快速建筑设计100例

100 Samples of Architecture Design Sketch

黎志涛 编著

前　言

例32　公厕设计

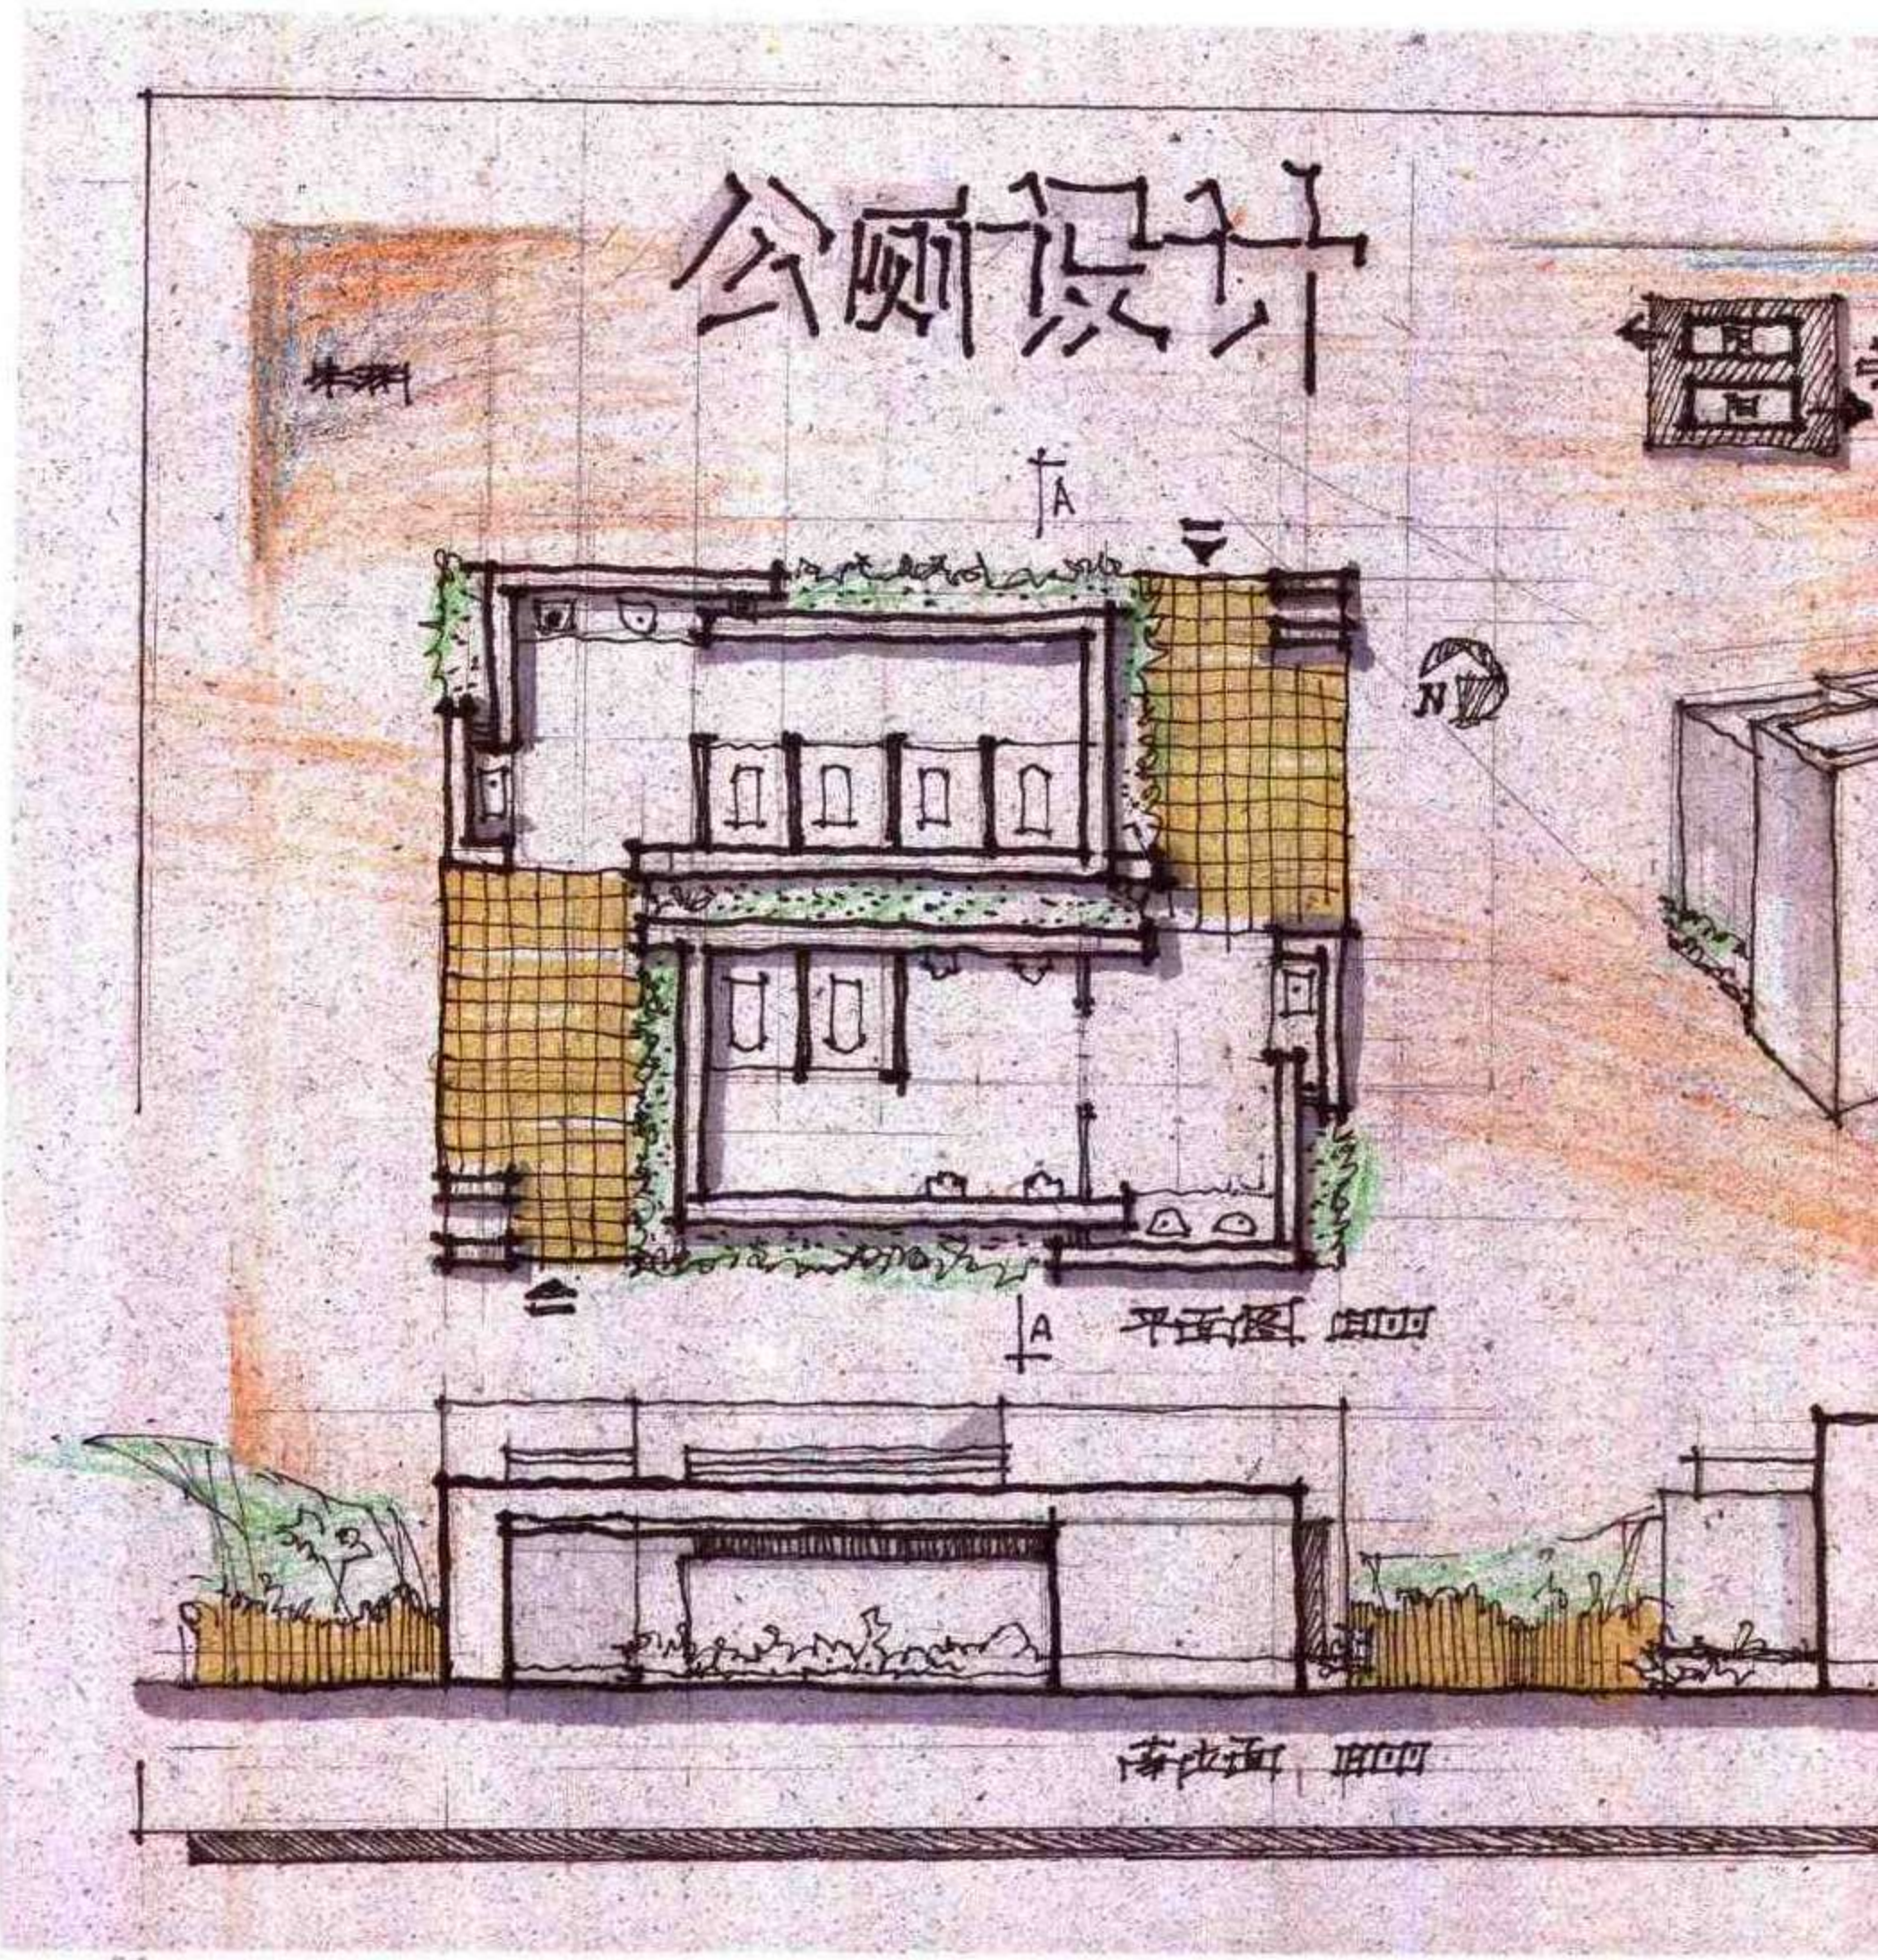
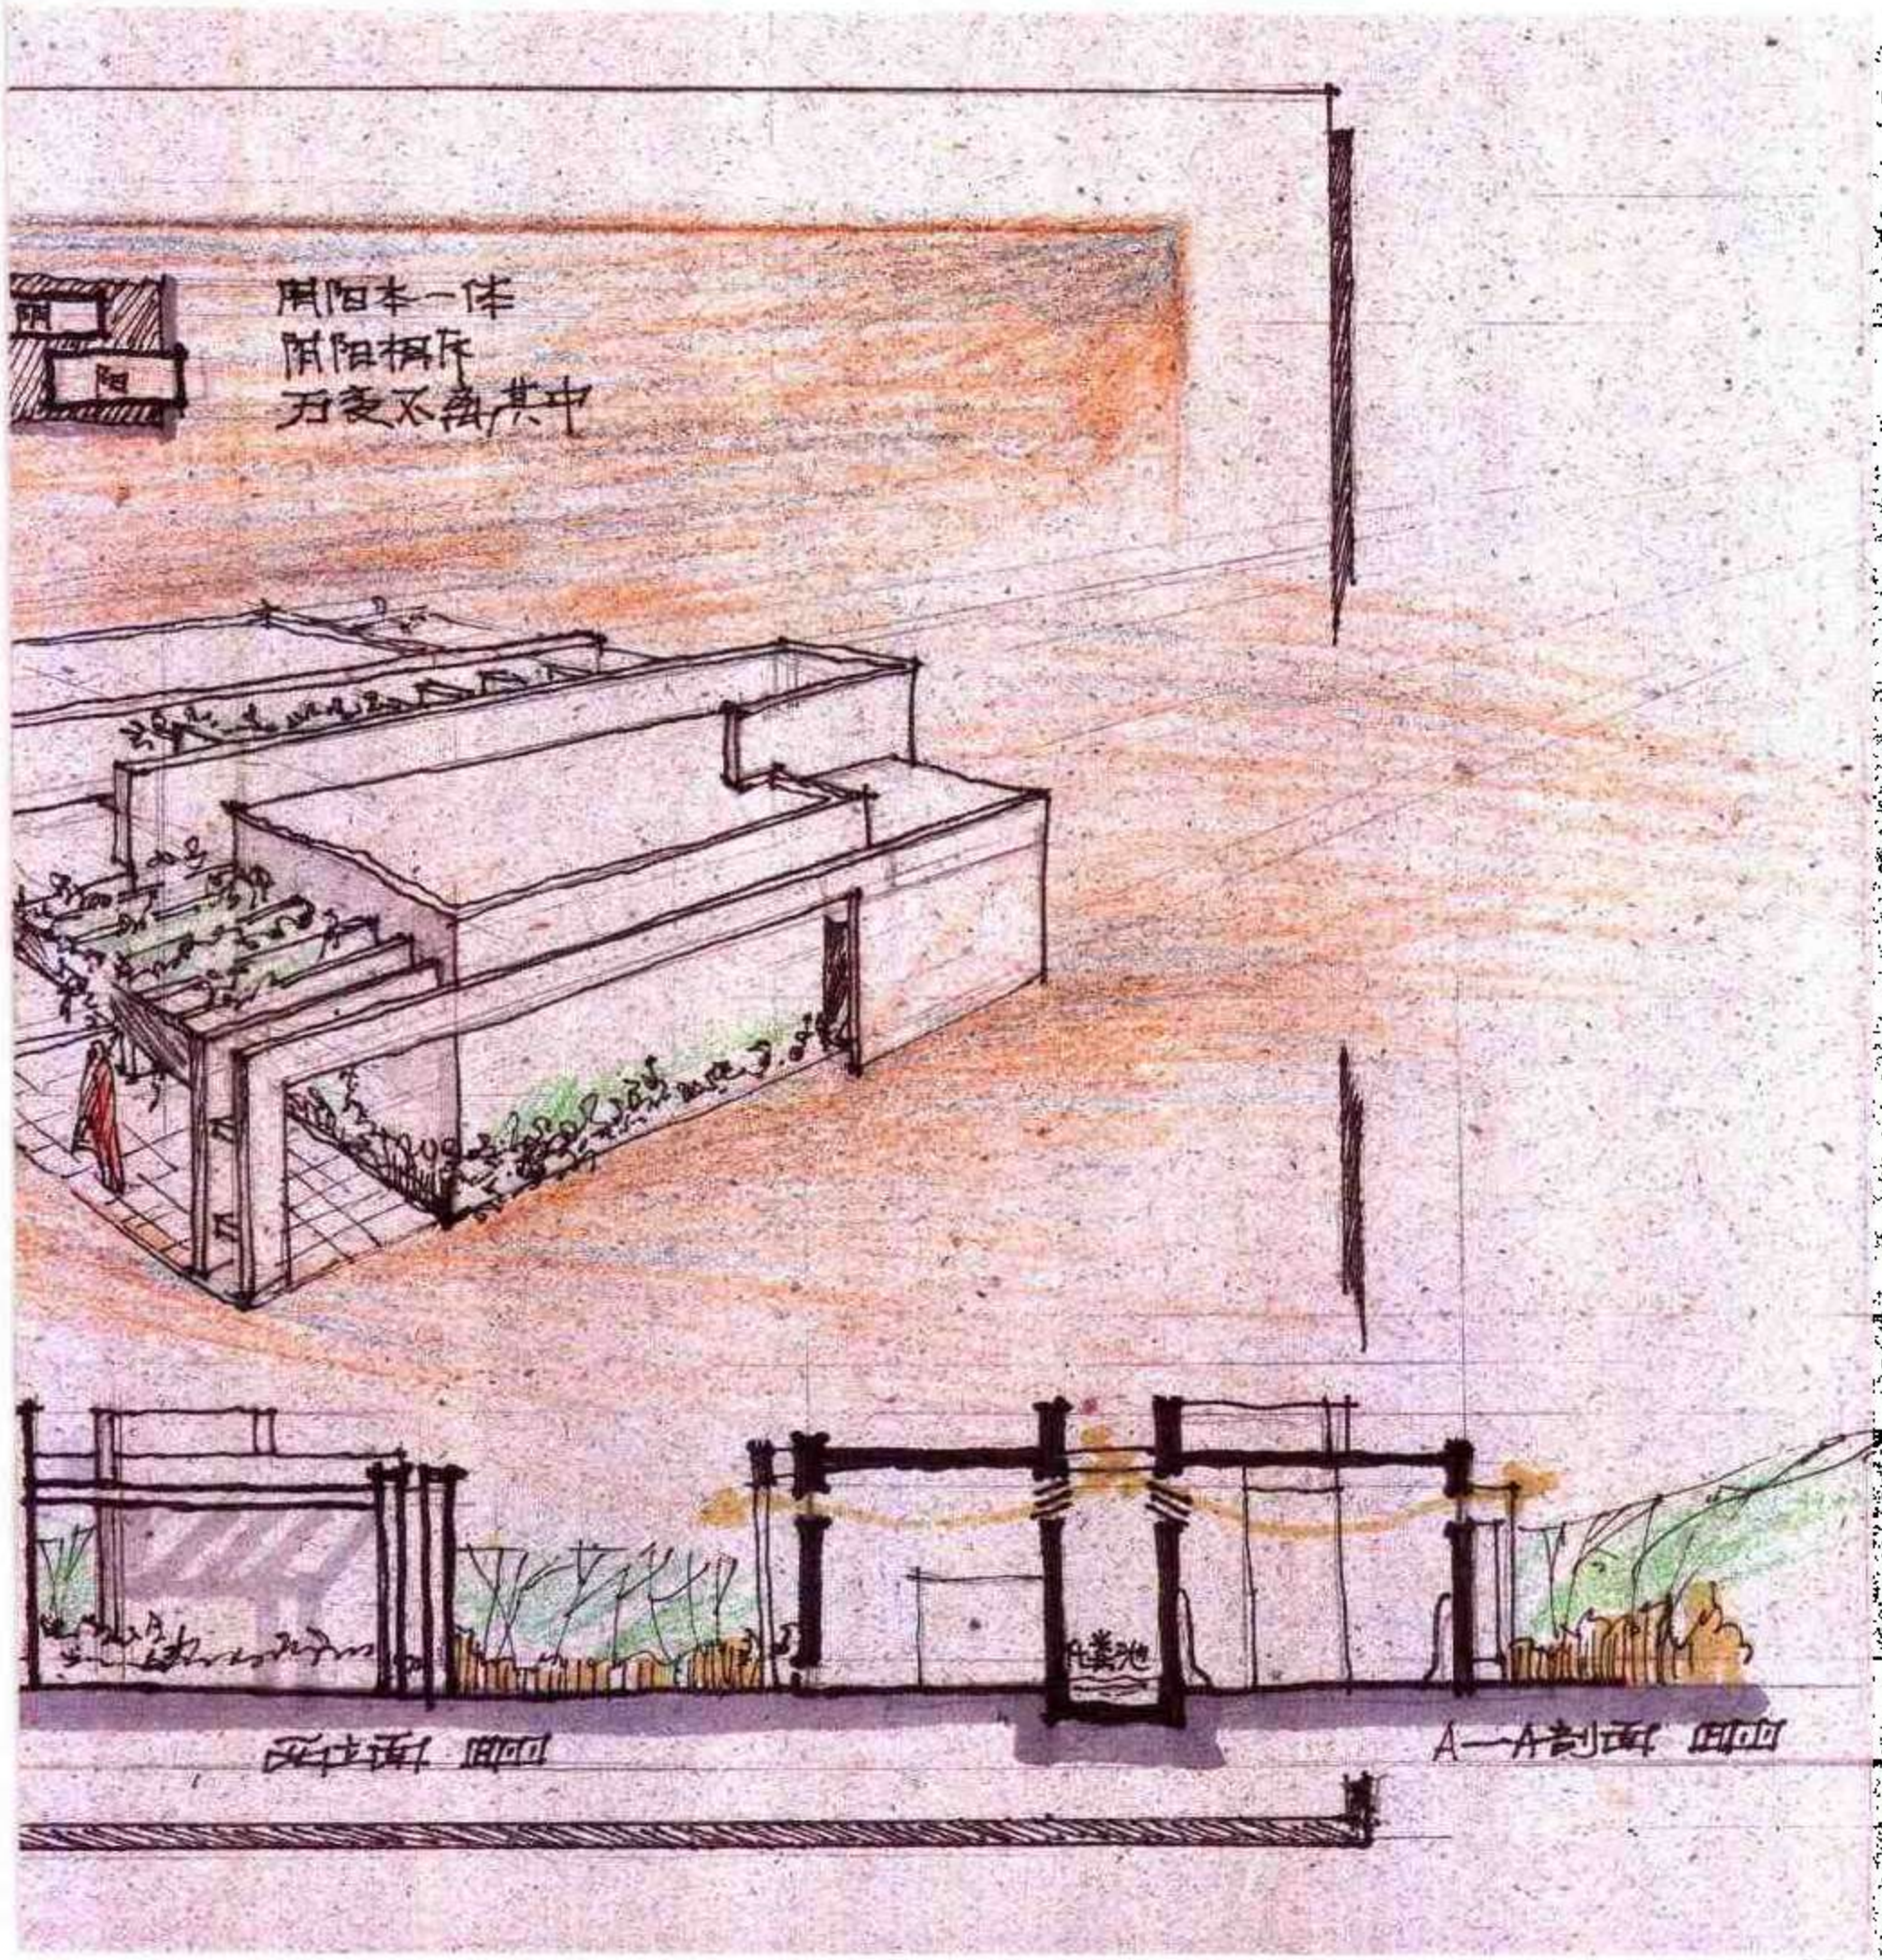
设计 —— 该方案平面功能合理，前室与厕所分区明确，有良好的视线遮挡设计。入口过渡空间结合绿化、构架等处理也颇有特点。造型简洁，尺度把握较好，体现了城市小品建筑的特点。但剖面图中表示的化粪池构造概念不清。

表现 —— 版面构图匀称，两个立面与剖面利用配景组成整体，使画面避免了分散。徒手钢笔线条基本功较好，鸟瞰图环境表现欠佳。

例34　公厕设计

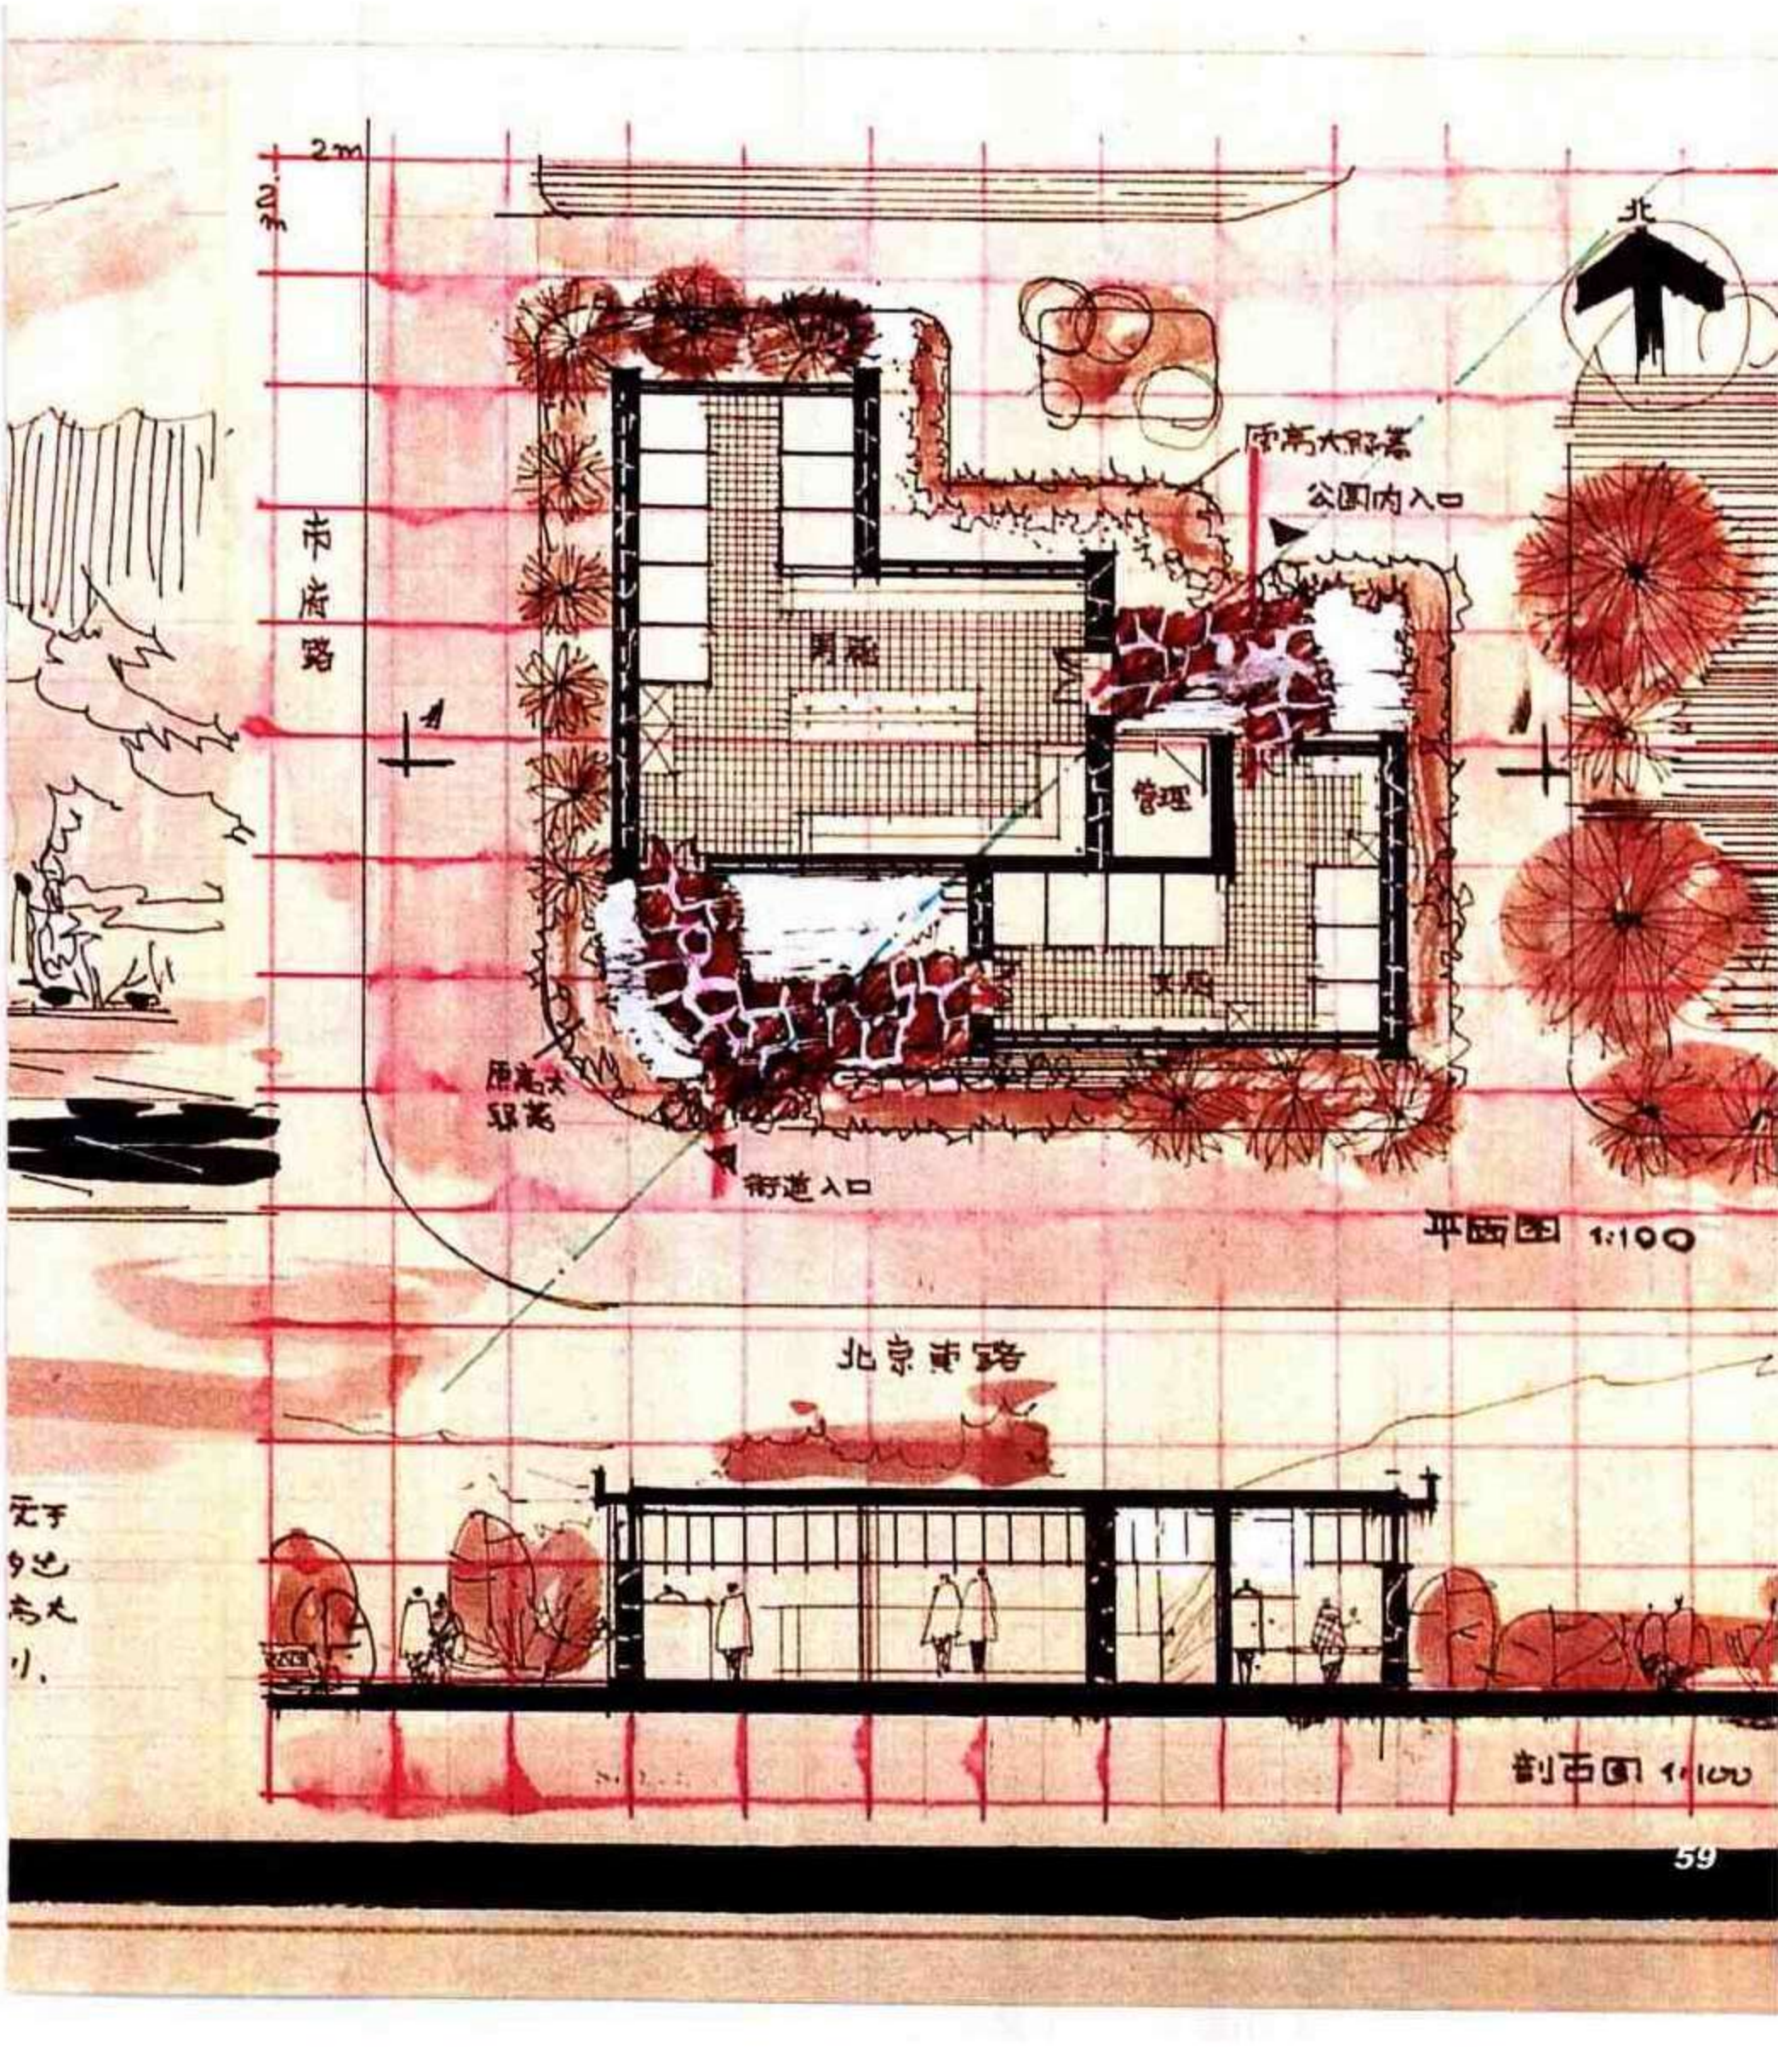
设计 —— 该方案以绿化掩藏建筑物，使公厕在城市道路旁既不显眼又照顾到使用方便。平面功能考虑到行人与公园游客人流的方向，分别设置两个主要出入口，考虑周到。

表现 —— 版面构图匀称，色调统一，透视图环境特征表达清楚，钢笔线条潇洒自如。
